**ENQUETE PUBLIQUE PREALABLE A LA DELIVRANCE DE PERMIS DE  
CONSTRUIRE MODIFICATIFS RELATIFS AU PROJET D'EXTENSION DU  
CENTRE COMMERCIAL WESTFIELD ROSNY 2**

**RAPPORT D'ENQUETE PUBLIQUE**

**RAPPORT, CONCLUSIONS ET AVIS DE LA COMMISSION D'ENQUÊTE**

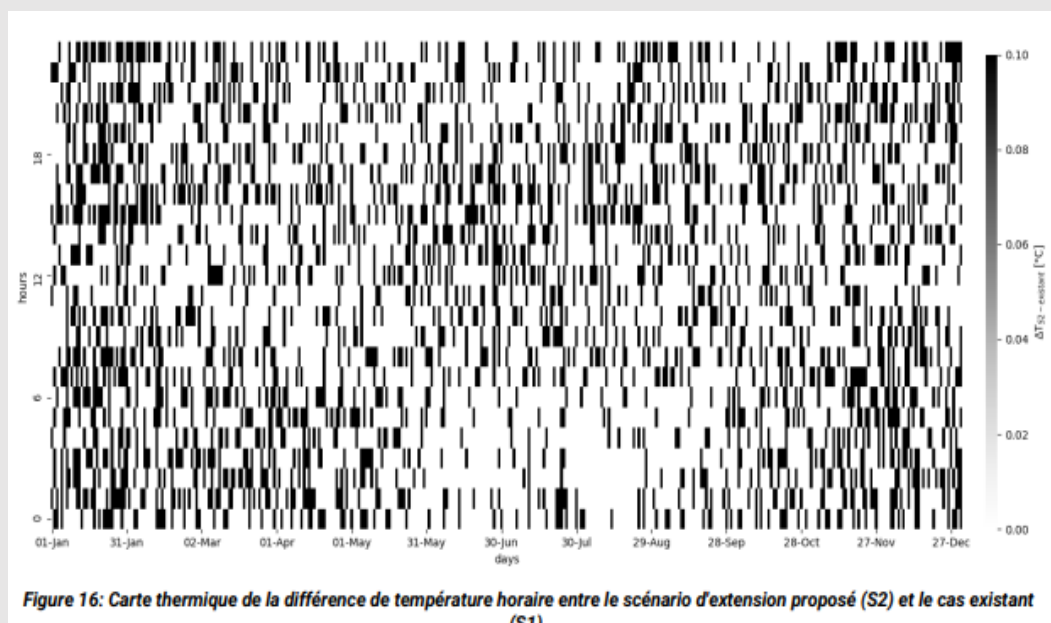
T moyenne	Tmax	Tmin	Tj moyenne	Tn moyenne
<b>S2 [°C]</b>	13.7	41.9	-2.0	14.4	13.0
<b>Réf météo [°C]</b>	12.7	41.8	-4.4	14.0	11.3

Comme expliqué dans le corps de texte de l'étude, la variation de 0.1° se vérifie sur la figure 16 (graphique).

Figure 13: Représentation de la toiture végétalisée basée sur deux nœuds comprenant une couche supérieure et une couche de sol.

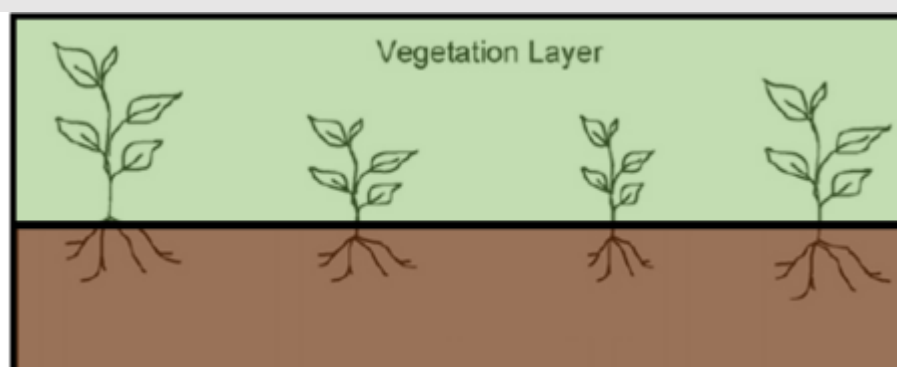
*« ..... La partie végétalisée du toit du nouveau bâtiment ne sera pas viable à long terme puisque aucune zone d'ombre et chaleur intense..... ».*

L'étude sur les phénomènes d'îlots de chaleur urbains a été menée sur l'emprise du site, comme il a été demandé par le Tribunal administratif de Montreuil.

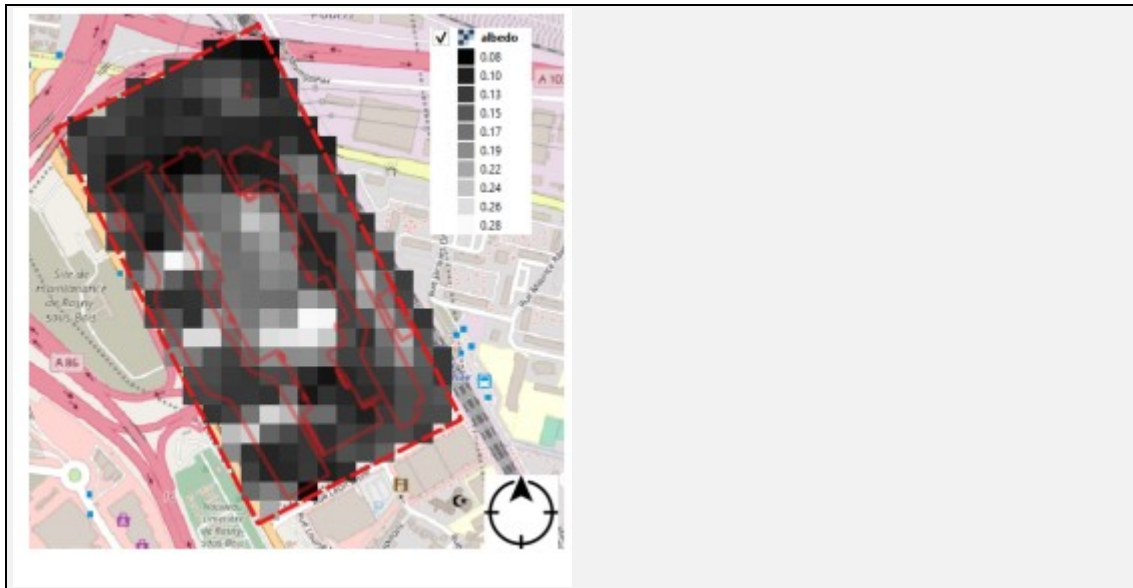
**135. Quel périmètre autour du centre commercial est affecté par le phénomène d'ICU émanant de Westfield Rosny 2?**

La figure 7 page 14 montre que l'étude du CSTB est circonscrite aux limites du site.

Or, la carte présentée dans l'étude d'impact (cf. page 189) laisse entrevoir des dépassements du phénomène d'ICU à l'extérieur du site. Il y aurait donc eu là matière à d'élargir l'étude du périmètre du phénomène d'ICU pour que la population éventuellement concernée puisse en connaître les impacts réels et concrets.

La zone étudiée est explicitée en figure 7 page 14 de l'étude technique du bureau d'étude technique CSTB, annexée au dossier d'enquête publique.
